Bauvorhaben: Caffamacherreihe 1-3, Umbau von Büroflächen 8.OG – 12.OG

Gewerk: Trockenbau

Vergabenummer: Trocken_Caffa_070

Bieterinformationsschreiben Nr. 1: Fragen 01 bis 06

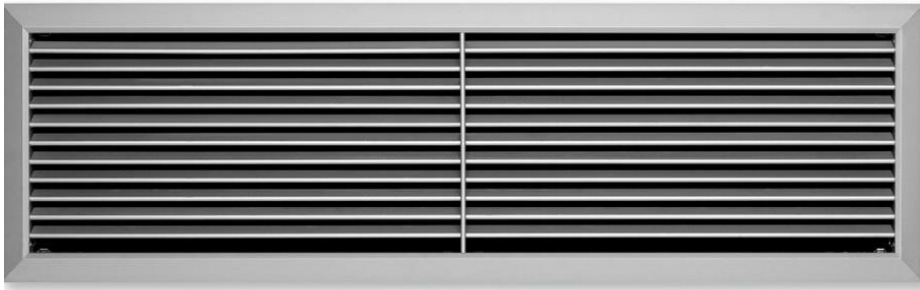
1. Es werden Schalldämmwerte R'_w (Schalldämmwerte im eingebauten Zustand incl. Nebenwegs Übertragungen der flankierenden Bauteile, wie Fassade, Doppelböden, Installationsdurchführungen, usw.) Diese können ohne Schalltechnische Gutachten und Bestandsaufnahmen nicht erfüllt werden. Meinen Sie vielleicht die Schalldämmwerte R'_w also den Prüfstandwerten der Systeme wie nach DIN angegeben?

Grundlage der angegebenen Schallschutzwerte sind Angaben aus einem Schallschutzgutachten des 1. und 2. Obergeschosses. Gem. Angabe des Schallschützers handelt es sich bei den Werten um R'_w Werte, welche sich auf den eingebauten Zustand beziehen. Eine Prüfung des Bestandes soll nicht erfolgen. Für die Kalkulation sollen die angegebenen Werte für die Prüfwerte der Bauteile angenommen werden. Entsprechend sind die angegebenen Werte auf Grund des Bestandes Mischwerte aus eingebautem Zustand und Prüfwerten.

Lüftungsgitter - Beispielbild

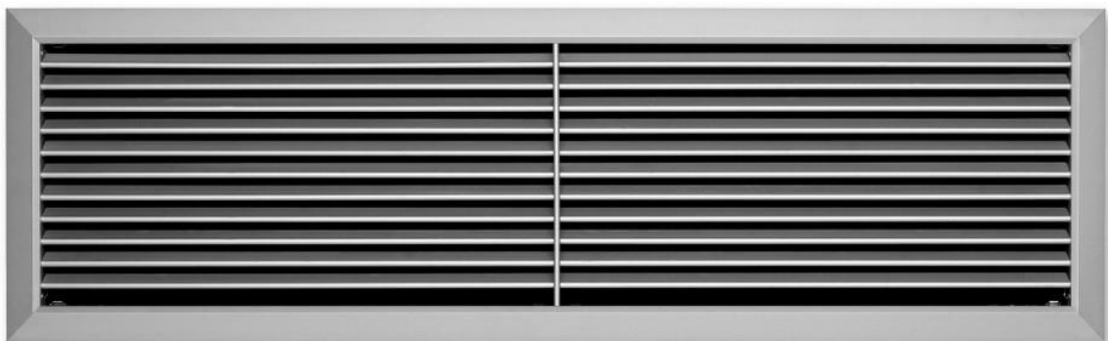
3. In Pos. 01.03.2 sind dann Lüftungsgitter mit den Abmessungen 125/62,5cm ausgeschrieben. Diese Abmessungen passen nicht zur Vorposition. Hier sind weitere Informationen nötig, damit wir ein Angebot der Lieferanten bekommen können - wie:
- Zeichnungen zu den Lüftungsgittern
 - Luftdurchtritt der Lüftungsgitter
 - Prüfung der Abmessungen für die Lüftungsgitter

Die Abbildungen im LV Pos. 1.3.2 sind als Grundlage zu nutzen. Zeichnungen der Lüftungsgitter sind nicht vorhanden.

- Einzelgitter, Abmessungen 625 x 125 mm
- weiß pulverbeschichtet
